ZALECENIA DODATKOWE

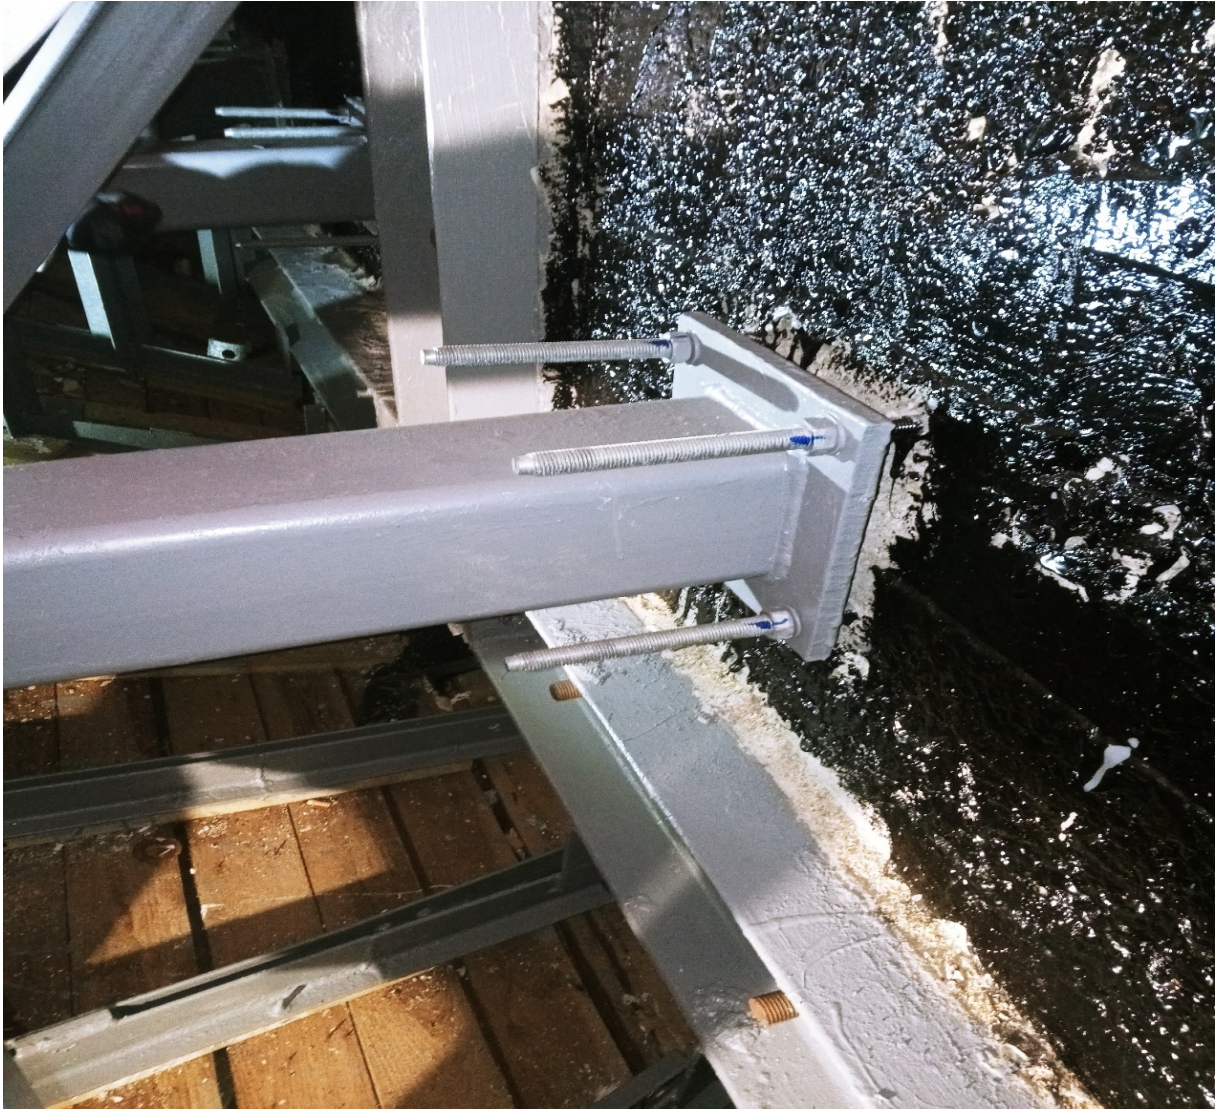
uzupełnienie przestrzeni między (na styku blacha mocująca wieniec do muru klatki schodowej od strony zewnętrznej) materiałem np. typu PCC

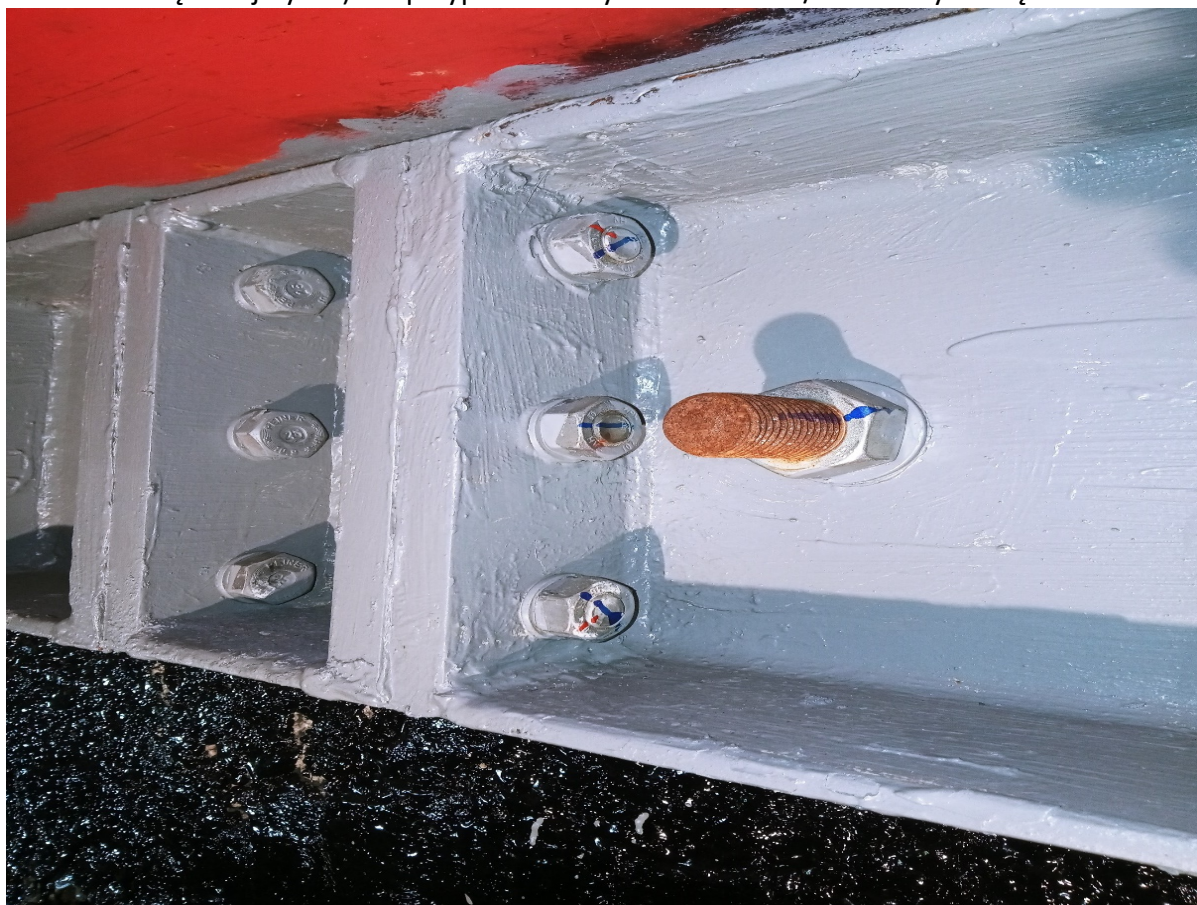
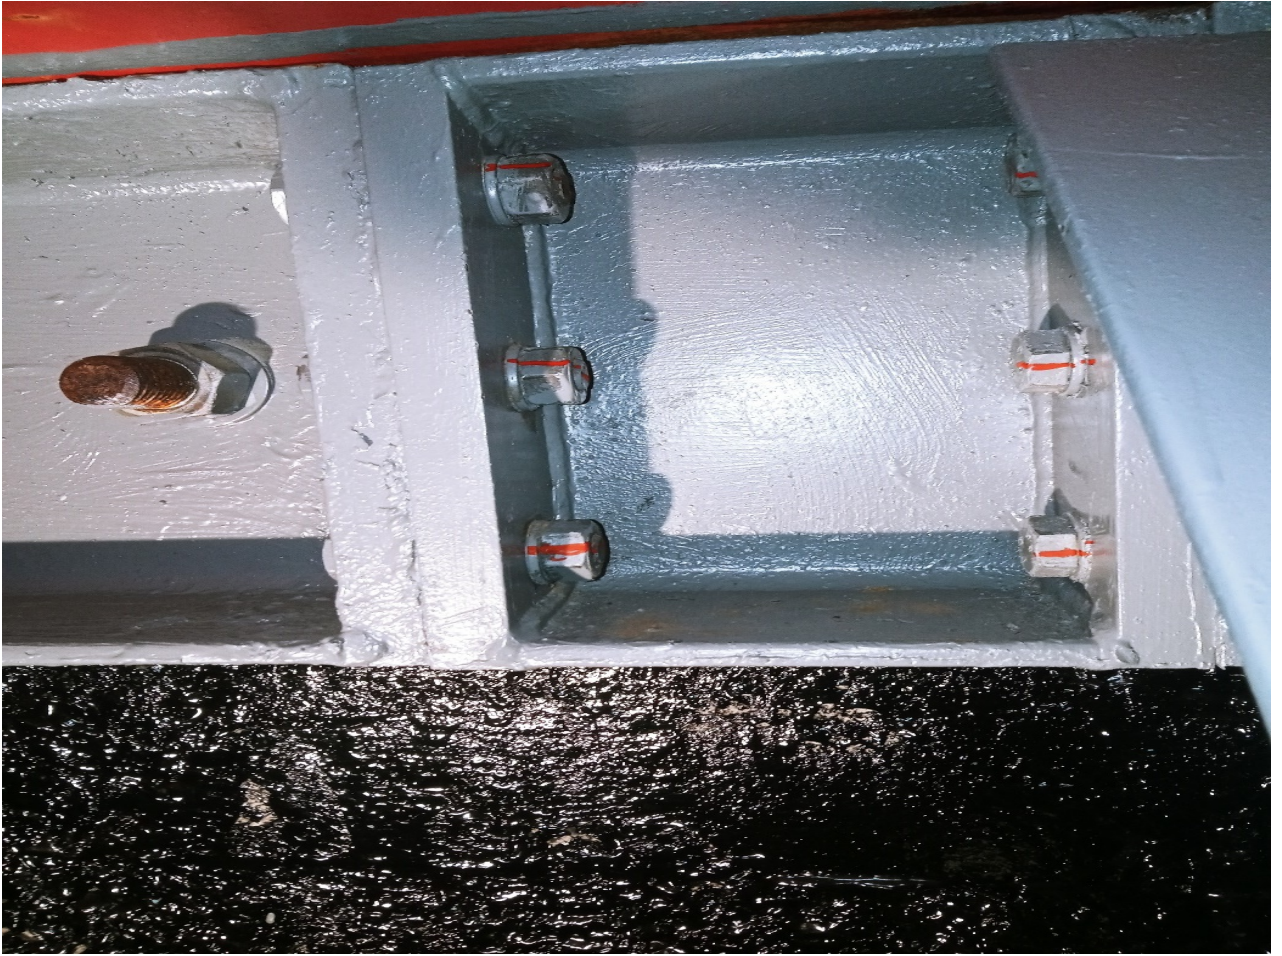
monitorowanie dokręcenia śrub M20 (tyczy się łączników wieńców od strony zewnętrznej dysku) dla przypadków zbyt krótkich śrub/lub ich wymianę
